Projet conjoint PPG Canada inc. et Alcan inc.

**Restauration d'un tronçon de la rivière
Saint-Louis, Beauharnois, Québec**

**Étude d'impact sur l'environnement déposée au
ministre de l'Environnement**

Addenda

Figure 13.1: Corrélations obtenues entre les MES et la turbidité, le mercure, les BPC totaux, l'HCB et les HAP lors des essais de décantation

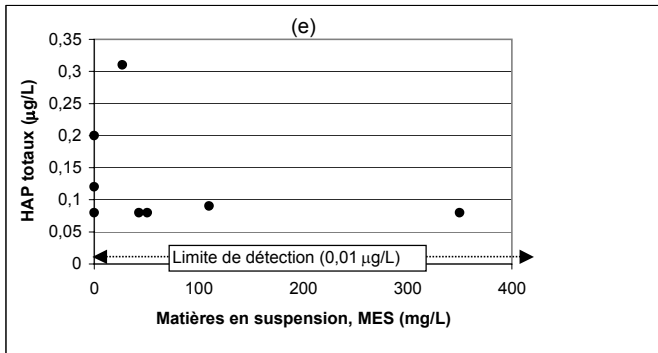
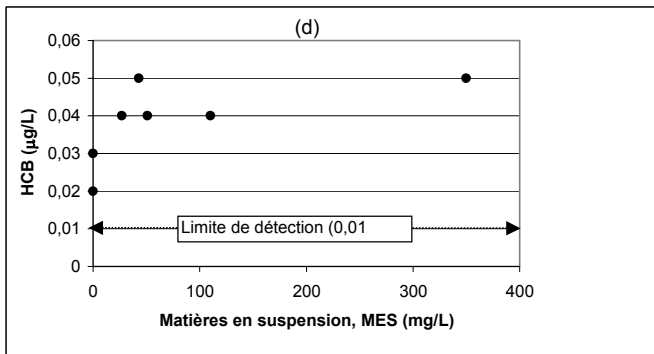
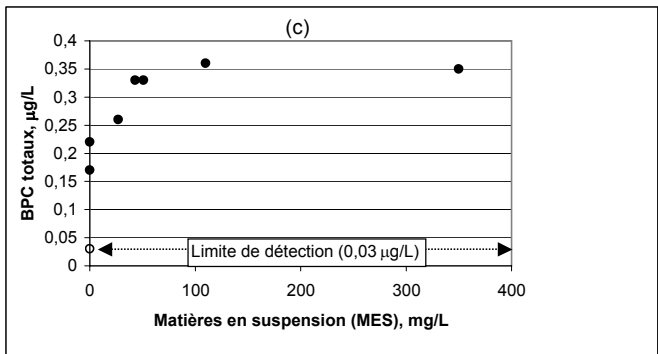
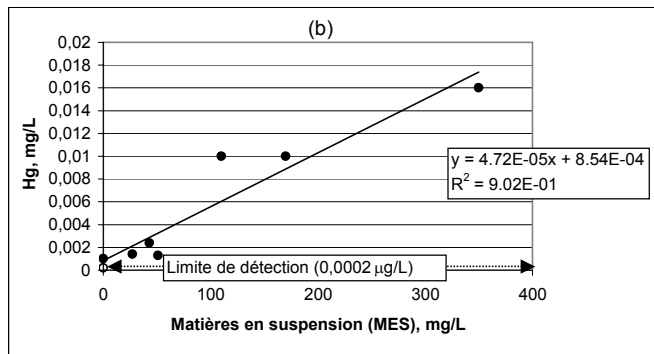
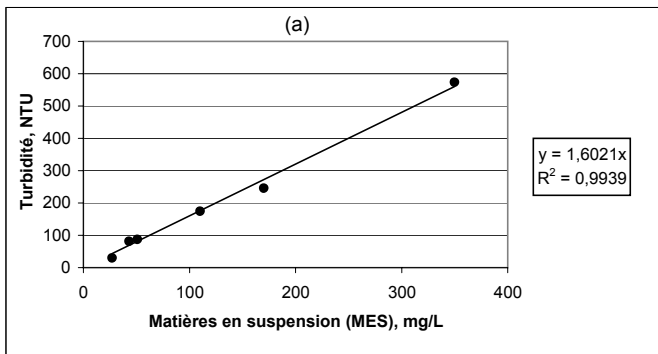
QUESTION 13 : QUALITÉ DE L'EAU SUITE AU TRAITEMENT

Les résultats de la qualité des eaux surnageantes prélevées au cours des essais de traitement des eaux sont présentés au tableau 13.2 tandis que les relations entre les matières en suspension et la turbidité des eaux et les principaux contaminants identifiés au projet sont illustrés à la figure 13.1.

La figure 13.1(a) montre qu'il existe une excellente corrélation ($R^2 = 0,99$) entre les MES et la turbidité ($\text{Turbidité} = 1,6 * [\text{MES}]$). Ainsi, en effectuant le contrôle de la turbidité à la sortie de l'effluent du système de traitement des eaux, il sera possible de connaître en tout temps la concentration des MES. Par exemple, pour une concentration en MES de 50 mg/L, la turbidité de l'eau serait de 80 NTU.

Pour le mercure [voir figure 13.1(b)], la corrélation avec les MES est également bonne ($[\text{Hg}] = 4,72 \times 10^{-5} * [\text{MES}] + 8,54 \times 10^{-4}$, $R^2 = 0,90$). La concentration du mercure des échantillons filtrés est inférieure à la limite de détection (< 0,0002 mg/L), à l'exception de l'échantillon présentant les plus fortes concentrations initiales de MES (0,001 mg/L). Cette bonne relation entre le mercure et les MES et le faible niveau (voire l'absence) de contamination dans les échantillons filtrés indique qu'un traitement permettant le contrôle des MES permettra de limiter la concentration du mercure à l'intérieur des eaux traitées. Par exemple, pour une concentration en MES maximale de 50 mg/L, la concentration en mercure

Pour les BPC totaux, il n'existe pas de corrélation avec la concentration des MES [voir figure 13.1(c)]. Cependant, on constate que la concentration maximale obtenue au cours des essais n'est que de 0,35 µg/L à l'intérieur de la plage de MES 0 – 350 mg/L. Ainsi, en considérant le pire des cas, la technique de traitement des eaux proposée ne devrait pas générer des eaux contenant plus de 0,35 µg/L de BPC totaux. Pour de telles concentrations, l'effluent du bassin de traitement des eaux n'aurait aucun impact perceptible sur la qualité des eaux de la rivière, en aval de la zone des travaux (voir réponse 13.4). Considérant un débit normal d'opération estimé à 135 m³/jour (voir réponse 13.4), la quantité totale maximale de BPC totaux rejetée quotidiennement ne serait que de 47,25 milligrammes, soit un total de 1,7 g pour la durée des travaux (35 jours). À titre de comparaison, un ballast de deux lampes fluorescentes d'usage domestique de 1,2 m de longueur contient 23,6 g de BPC, soit 14 fois plus que ce qui serait rejeté durant les travaux.

Pour l'HCB, il n'existe pas de corrélation avec la concentration des MES [voir figure 13.1(d)] et les variations ne sont pas significatives. En effet, les concentrations mesurées dans les eaux surnageantes sont très faibles, ne variant que de 0,02 µg/L à 0,05 µg/L, soit entre deux et cinq fois la limite de détection analytique. Ainsi, en considérant le pire des cas, la technique de traitement des eaux proposée ne devrait pas générer des eaux contenant plus de 0,05 µg/L d'HCB. Pour de telles concentrations, l'effluent du bassin de traitement des eaux n'aurait aucun impact perceptible sur la qualité des eaux de la rivière, en aval de la zone des travaux (voir réponse 13.4). Considérant un débit normal d'opération estimé à 135 m³/jour (voir réponse 13.4), la quantité totale maximale d'HCB rejetée quotidiennement ne serait que de 6,75 milligrammes.

Les concentrations des HAP à l'intérieur des eaux surnageantes sont très faibles, la majorité des HAP étant caractérisés par des concentrations inférieures aux limites de détection analytique (< 0,01 µg/L) ou variant entre 0,01 µg/L et 0,61 µg/L (voir tableau 13.2). Pour sa part, la concentration des HAP totaux varie entre 0,08 µg/L à 0,31 µg/L et ne peut être corrélée avec la concentration des MES [voir figure
